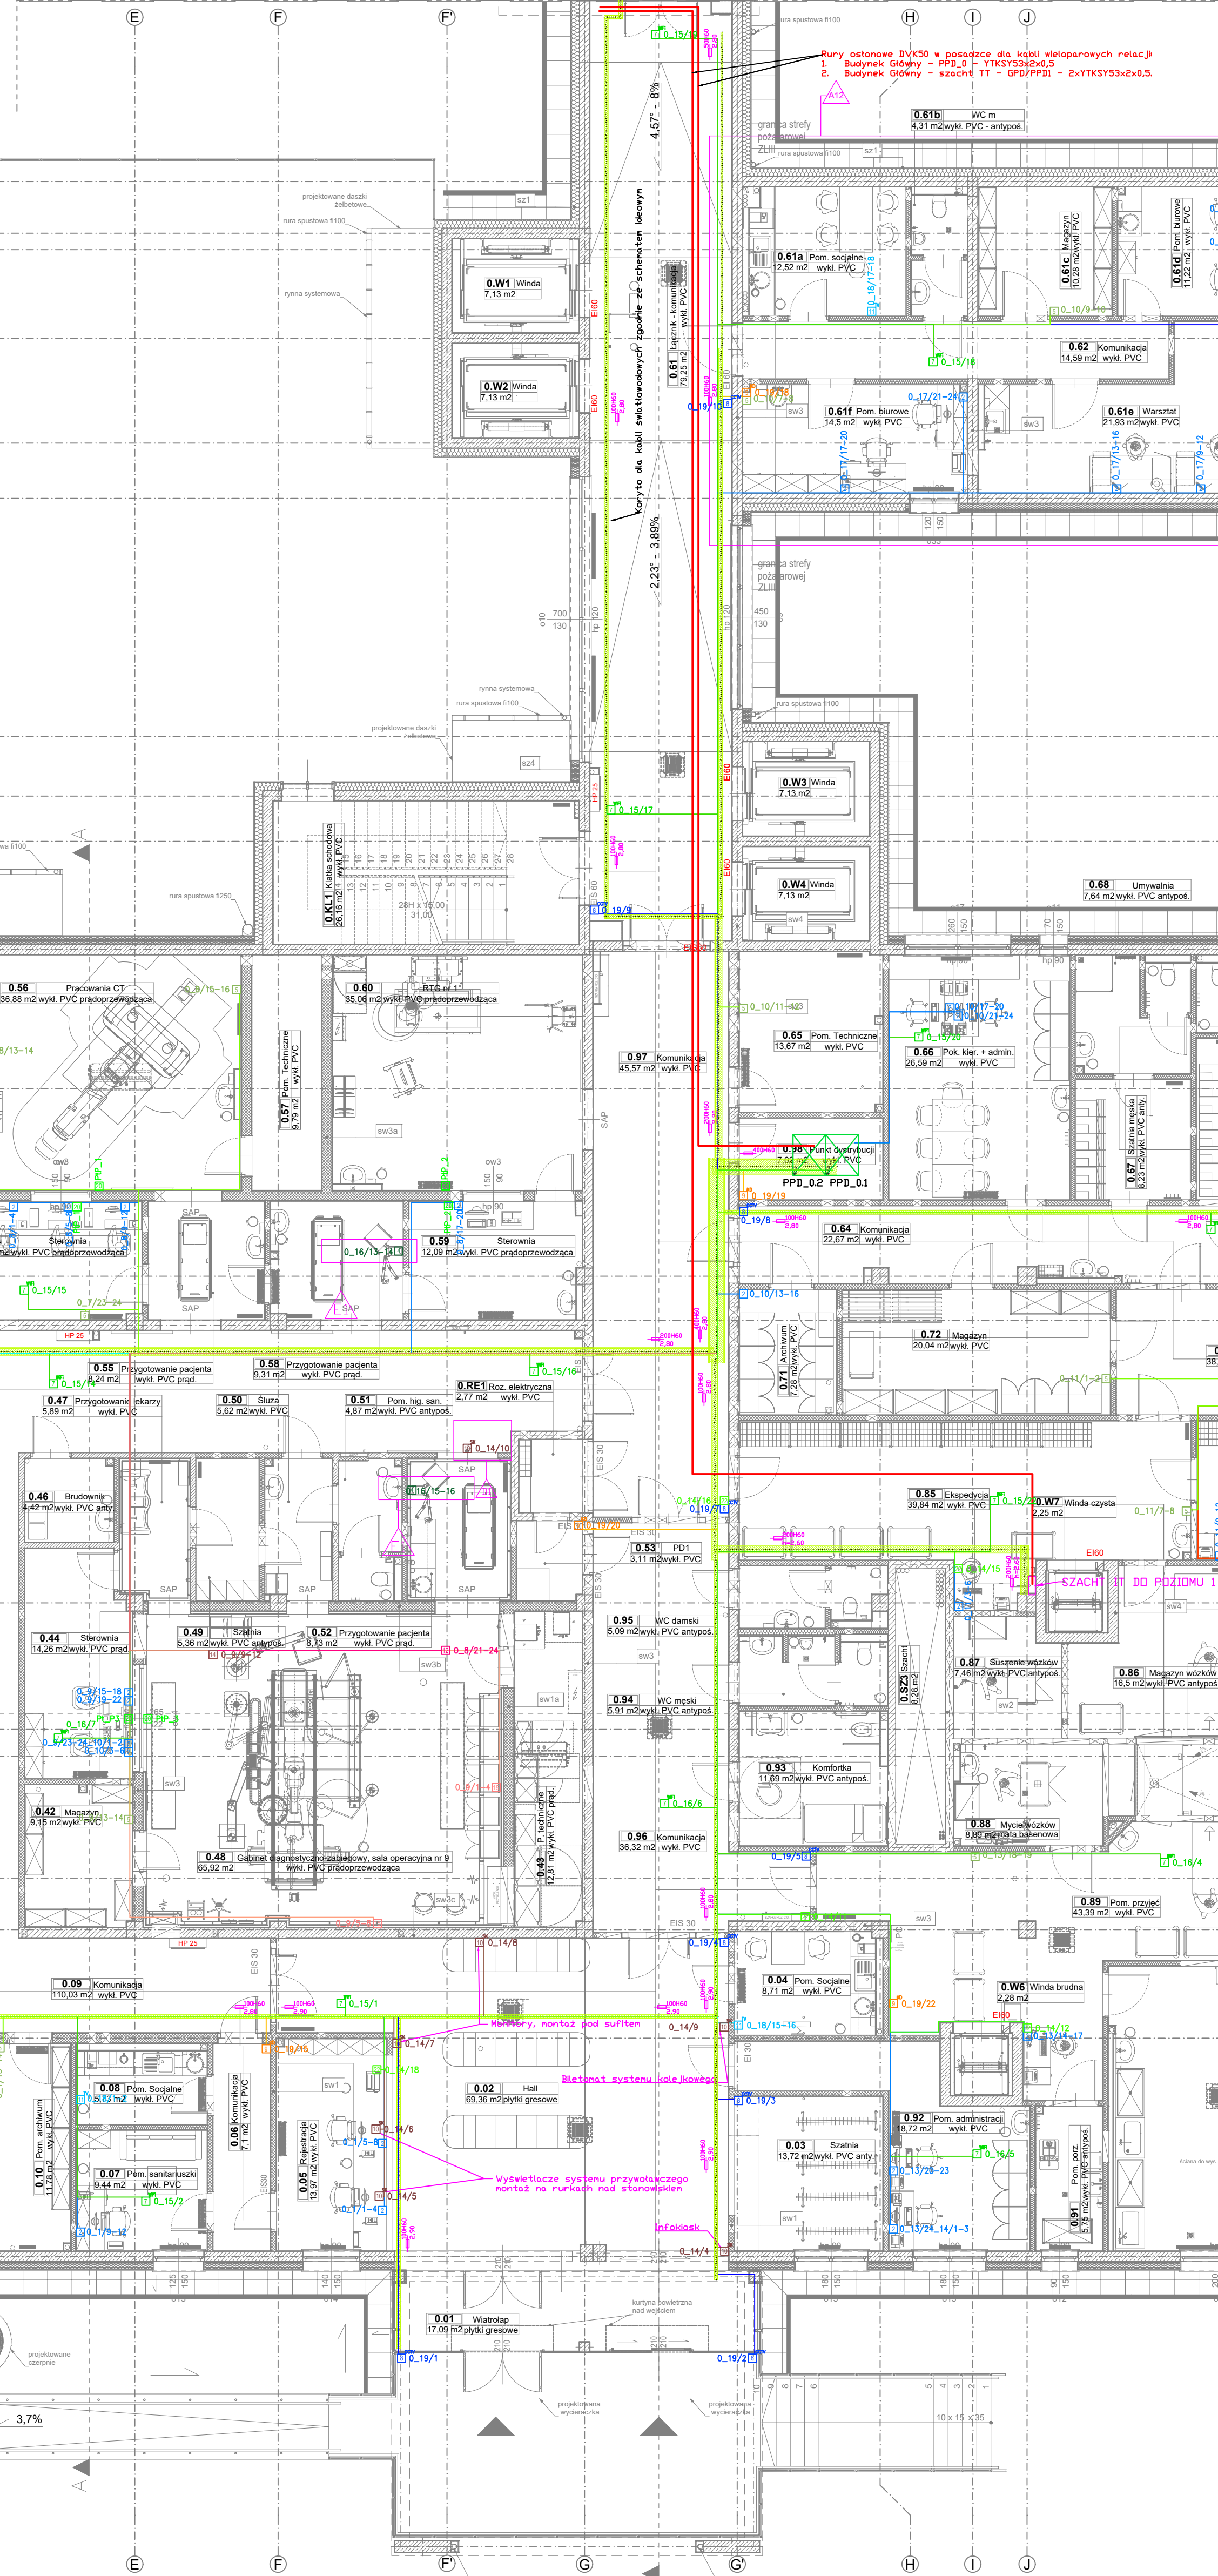
- REWIZJA 002**
PARTER
- A12 - przesunięto lokalizację PEL1 i PEL7 oraz dodano 6x PEL2 i 1x PEL11. Zmiany wynikające ze zmian w projekcie architektury (łącznik)
- A15 - dodano 1x PEL11
- A16 - dodano 1x PEL11
- REWIZJA 004**
Zmiana konfiguracji PEL typ 10
D1. Dodano 1 PEL typ 10
- REWIZJA 005**
Dodano nury osłonowe nury osłonowe DWK50 w posadzce dla kabli wieloparowych relacji:
1. Budynki Główny - PPD_0 - YTKSY33x20,5
2. Budynki Główny - szczyt TT - GPDPFD1 - 2xYTKSY33x20,5
A11. Dodano 2 PEL typ 10
A20 - dodano 2x PEL2
